**Reactie op: Ontwerptracébesluit en ontwerpsaneringsbesluit A28/A1
Knooppunt Hoevelaken**

**Betreft: Landschapsplan en kaarten, Cultuurhistorische waarden en
Ruimtelijke kwaliteit**

**Zienswijze: Bomen niet planten bij het kruispunt Nijkerkerstraat en
Westerdorpstraat**

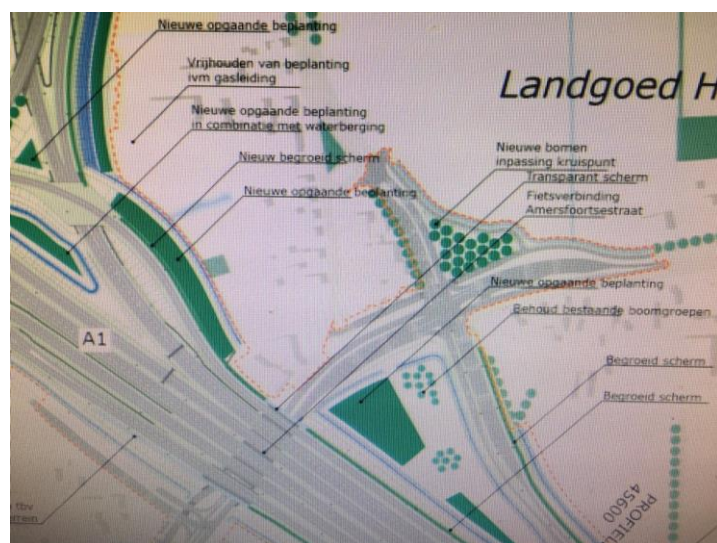
In het [Landschapsplan Bijlage C](#) bij het OTB, blz 83 en 89 wordt aangegeven dat nieuwe bomen worden geplant bij het kruispunt van de Nijkerkerstraat en de Westerdorpstraat. Zie situatie hieronder.

Alhoewel wij het aanplanten van bomen toejuichen is dit, op het kruispunt van de Nijkerkerstraat en de Westerdorpstraat (tussen de weg en het fietspad) juist hier niet wenselijk.

Bij dit kruispunt is juist **DE** entree van Hoevelaken gelegen en het prachtige uitzicht op de weilanden en de bosrand van Het Hoevelakense Bos wordt zeer gekoesterd door de bewoners van Hoevelaken. Door juist op deze plek (een klein aantal) bomen te planten wordt het zicht op dit fraaie klassieke landschap en het Hoevelakense Bos verstoord.

Dus bomen planten op deze plek zal de zichtlijnen op het bos en dus ook de instandhouding van het Rijksmonument aantasten. Het is ook een aantasting van het historische contrast van het open slagenlandschap en het gesloten Landgoed Hoevelaken. Dit contrast is een historische waarde van het landgoed en gaat voor een deel verloren als de zichtlijn naar het bos niet meer duidelijk herkenbaar is vanaf het kruispunt. Zonder open landschap om het landgoed heen is het landgoed minder als landgoed te herkennen, maar gaat het op in de omgeving, het raakt dan zijn unieke karakter kwijt.

Daarom verzoeken wij U geen bomen te planten op juist deze plek!
